**Datum**  
3 september 2024

**Registratienummer**  
DSO/10770250  
RIS319781

## **Voorstel van het college inzake Vaststelling bestemmingsplan Plesmanweg 1-6**

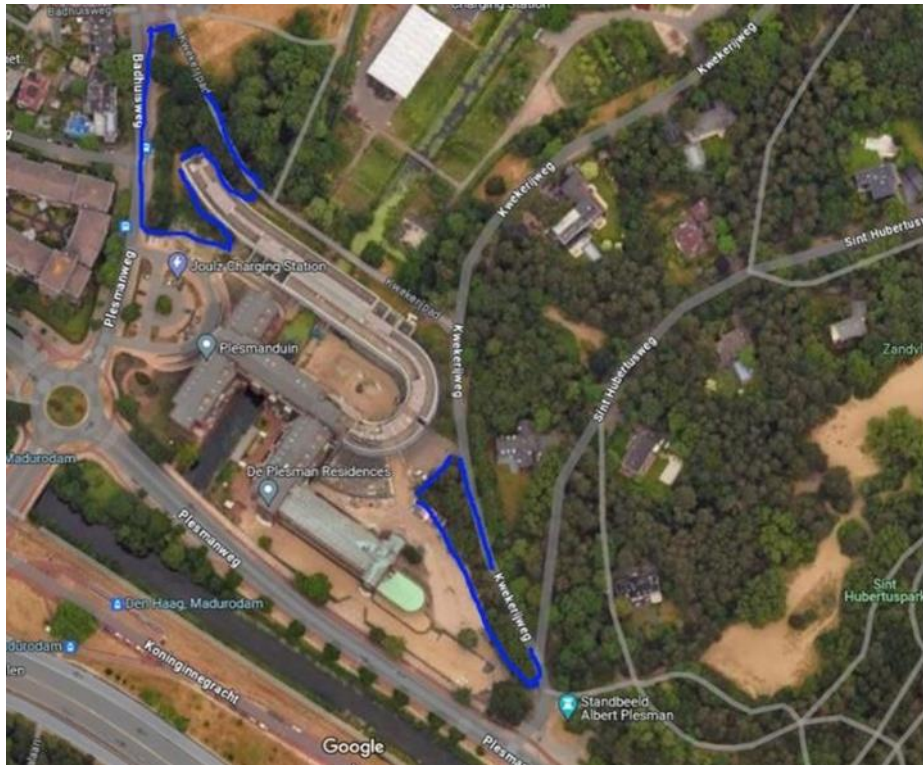
In de Toelichting staat een kaart van heel Den Haag. Hieronder in de illustratie een deel uit Kaarten Den Haag, SGH, waar de ligging te zien is:

Deze bosjes sluiten aan op bos buiten het plangebied, met de bestemming 'natuur'. (zie illustratie)

*Het klopt dat dit plangebied in de stedelijke hoofdstructuur ligt. Echter, het ontwerp van de nieuw in te richten buitenruimte voorziet in de duurzame instandhouding van de structuur. Voor een verdere toelichting wordt verwezen naar de reactie op onderdeel j.*
